AVD.	<b>P 0</b>	GRUPP	08
BETR.	Ändring av specialverktyg 999 2903	NR	5
		DATUM	Mars 75

## Service meddelande

Ändring av specialverktyg 2903 för demontering av oljerenare på B20, B21, B30 och B27

2903 ändrat

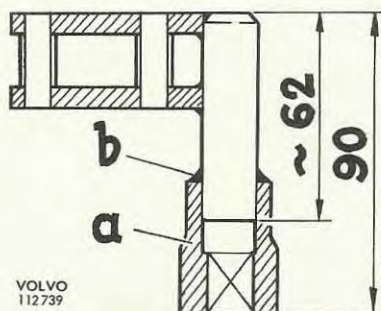
För att demontera oljerenaren på motor B27 med verktyg 2903, erfordras att verktyget ändras enligt följande:

1. Handtaget på verktyget kapas, så att måttet 62 mm fås, såsom bilden visar.
2. En standardhylsa (a) med 15 mm nyckelvidd och 1/2" 4-kantsgrepp pressas på verktyget så långt, att måttet 90 mm fås, såsom bilden visar.
3. Hylsan svetsas fast (vid b).

Det ändrade utförandet kan användas tillsammans med en standardspärnnyckel, för samtliga motorer.
